ZP/ 67 /2020

Gdańsk, dnia 17.08.2020 r.

Dotyczy: postępowania o udzielenie zamówienia publicznego nr **ZP/ 67 /2020** – Dostawa skanera rezonansu magnetycznego 3T dla potrzeb Gdańskiego Uniwersytetu Medycznego

Gdański Uniwersytet Medyczny zawiadamia, iż na zgłoszone pisemnie pytania udziela odpowiedzi w oparciu o art. 38 ust. 1 i 2 ustawy Prawo zamówień publicznych oraz na podstawie art. 38 ust. 4 ustaw Pzp dokonuje modyfikacji zapisów SIWZ w rozdziale XIII oraz w załączniku nr 3 – opis przedmiotu zamówienia.

Pytanie 3: Dotyczy pkt. 6.4 Załącznika nr 3 do SIWZ – OPIS PRZEDMIOTU ZAMÓWIENIA, w którym Zamawiający wymaga:

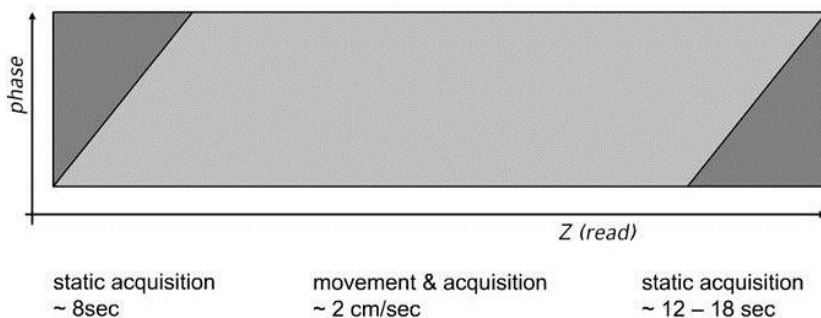
Pragniemy zwrócić uwagę, że w obecnym zapisie Zamawiający przyznaje punkty za zaoferowanie funkcji, której jedyną korzyścią kliniczną jest nieco krótszy czas akwizycji jednak przy zauważalnie gorszej jakości obrazu (jest to klasyczny kompromis w obrazowaniu MRI).

Zgodnie z posiadaną wiedzą, na rynku istnieje rozwiązanie tylko jednego producenta (Siemens Healthineers), wykorzystujące akwizycję w trakcie przesuwu stołu, jednak **wymaga ono zatrzymania przesuwu w celu zebrania brakujących danych przynajmniej na kilkadziesiąt sekund** (poniżej rysunek pochodzący z jednego z artykułu dostępnego online, opublikowany przez użytkownika systemu MRI posiadającego wspomnianą funkcjonalność):

Użytkownik potwierdza również, że dane zebrane podczas ciągłej akwizycji charakteryzują się gorszą rozdzielczością przestrzenną w porównaniu do akwizycji statycznej, co wynika z zasad fizyki. Prosimy zatem o potwierdzenie, że Zamawiający w p. 6.4 będzie przyznawać punkty za technikę, która nie powoduje zatrzymania stołu w żadnym momencie od rozpoczęcia do zakończenia akwizycji i nie powoduje pogorszenia jakości obrazu w porównaniu do zwykłej akwizycji.

Odpowiedz: Zamawiający podtrzymuje zapisy SIWZ.
